# Demande d'autorisation visant la poursuite de l'exploitation du projet d'agrandissement du lieu d'enfouissement technique de Saint-Nicéphore sur le territoire de la ville de Drummondville

Réponses aux questions et commentaires concernant  
l'analyse du plan de compensation pour la perte des  
milieux humides et hydriques (version finale)

Dossier 3211-23-084

Août 2020

FIGURE 6 RÉV1 - MESURES DE COMPENSATION PROPOSÉES DANS LA SABLIÈRE

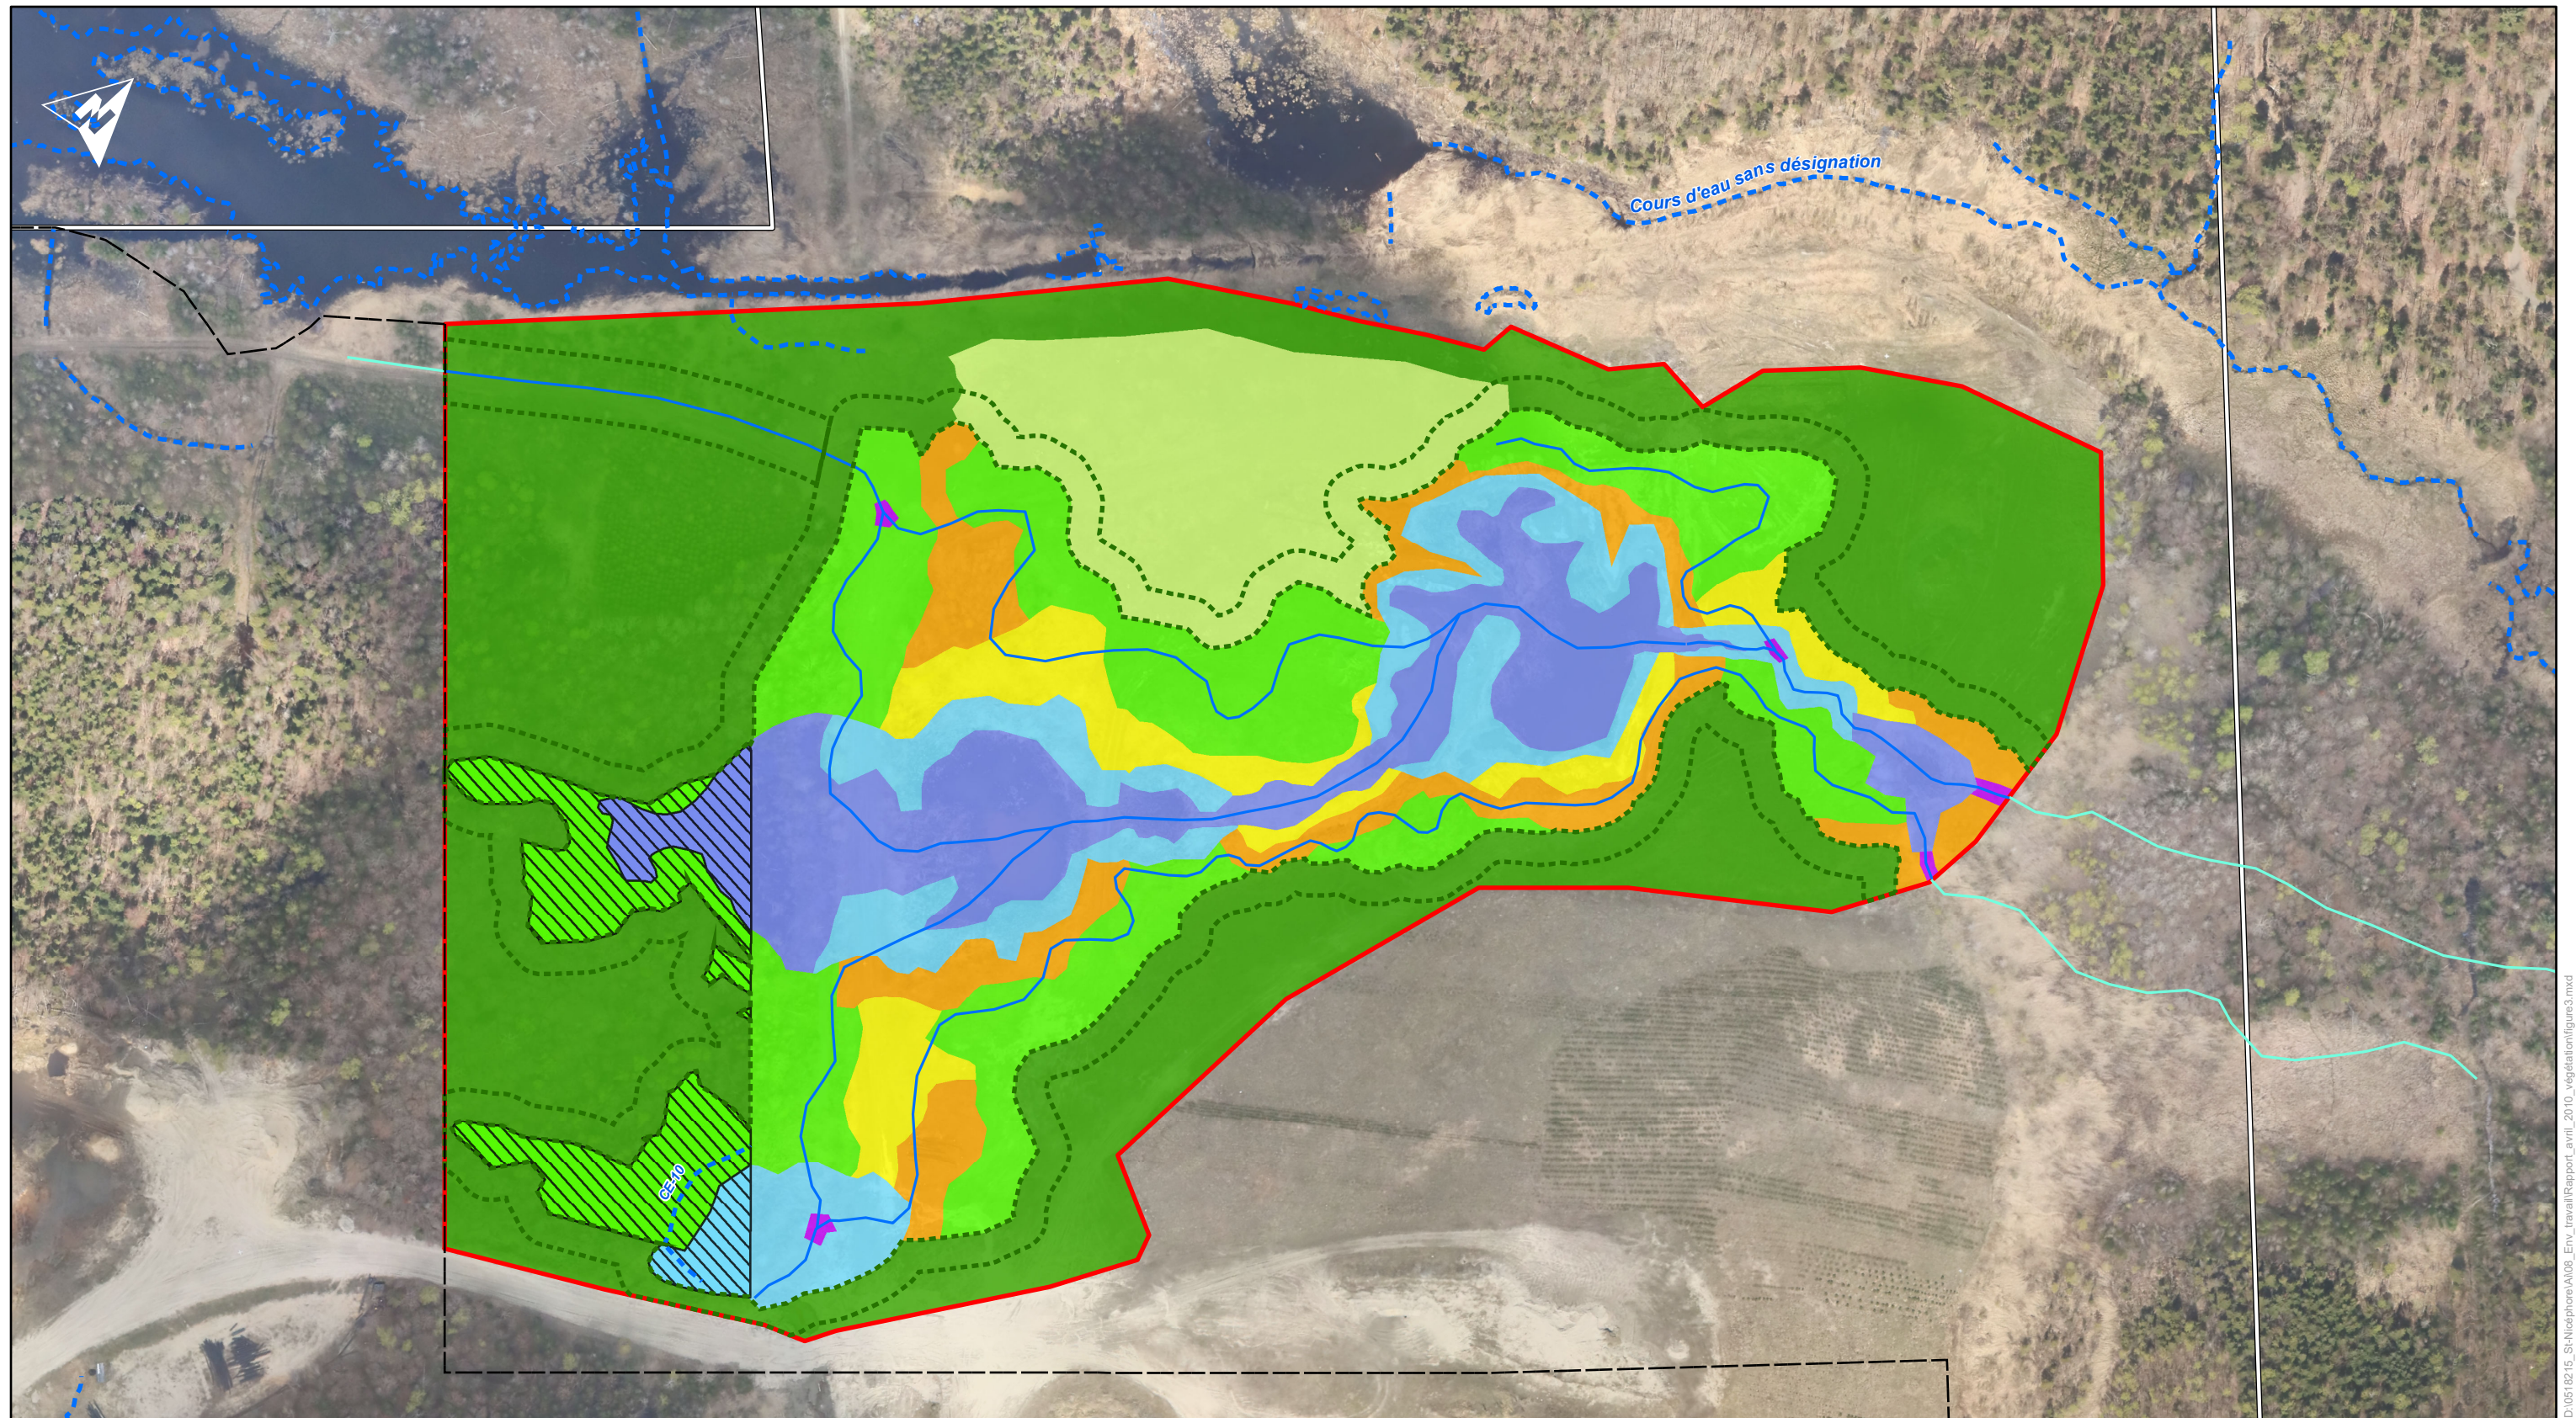
**QC-5** De plus, le tableau résumé de la section 4.2.1.2b du plan de compensation MHH (document complémentaire, p. 9) présente une disparité entre la superficie totale de compensation de milieux humides et celle détaillée en légende des figures 6 et 6B. Le total de la superficie de compensation en milieux humides présenté au tableau est de 10,81 ha alors que le total des superficies en légende des figures 6 et 6B est de 11,05 ha (incluant étang, marais, marécage arborescent, marécage arbustif et prairie humide). Veuillez expliquer cette différence ou fournir les superficies révisées, le cas échéant.

**QC-6** Concernant la superficie totale de littoral compensée, il semble qu'elle a été évaluée en fonction de la longueur des cours d'eau et d'une largeur moyenne de 1 m. Toutefois, au tableau résumé de la section 4.2.1.2b du plan de compensation MHH (document complémentaire, p. 9), la superficie de littoral compensée pour le projet de la sablière est de 0,15 ha, alors que la longueur du cours d'eau est de 976 m. Veuillez expliquer cette différence ou fournir les superficies révisées, le cas échéant.

Le tableau des superficies révisées est inclus en réponse à la question QC-7 et une version révisée de la figure 6 du plan de compensation est aussi jointe en annexe B.

Les totaux inscrits dans les légendes des figures 6 Rév1 et 6b Rév1 pour les milieux humides incluent la superficie des milieux hydriques qui les traversent. Afin, de clarifier et faciliter la comparaison, un tableau synthèse des superficies perdues et compensées est présenté à la réponse de la question QC-7.

La différence s'explique par la présence des cours d'eau secondaires qui totalisaient une longueur révisée de 501 m et 1 m de largeur, ce qui représentait 501 m<sup>2</sup>. Cette superficie ajoutée à celle du cours d'eau principal totalisait 1 477 m<sup>2</sup> ou 0,15 ha.

Ces cours d'eau secondaires sont bien des cours d'eau et non des mares. Ces cours d'eau secondaires auront des pentes précises et ont été hydroconnectés au cours d'eau principal dans la version révisée. Lors de la révision du concept pour l'agrandir vers l'ouest, la longueur du cours d'eau principal a été modifiée et quelques cours d'eau secondaires ont été ajoutés. Les modifications sont illustrées sur la Figure 6 Rév1 et les superficies révisées sont présentées au tableau synthèse à la réponse de la question QC-7.

Pour la sablière, la zone de compensation a été ajustée pour rester à l'extérieur de la limite de la zone tampon demandée dans le REIMR. Tel que mentionné dans la réponse à la question QC-1, la zone de compensation a été allongée vers l'ouest pour pallier la perte de superficie. La limite de la zone de compensation a été fixée à 10 m du fossé existant. La zone de compensation a aussi été légèrement ajustée à l'est. Elle totalise une superficie de 80 639 m<sup>2</sup>.

Des milieux humides ont été ajoutés dans la zone à l'ouest. Les contours de certains milieux humides ont été légèrement modifiés pour que la bande riveraine de 10 m entourant le complexe de milieux humides soit entièrement incluse dans la limite de la zone de compensation.

Le cours d'eau principal a été allongé et quatre cours d'eau secondaires ont été ajoutés selon les modifications apportées au concept. De plus, les cours d'eau secondaires ont été hydroconnectés au cours d'eau principal. Les superficies révisées sont présentées au tableau ci-dessous ainsi que dans la légende de la figure 6 Rév1. À noter que les superficies présentées dans la légende de la figure incluent celles des milieux humides et hydriques combinées.
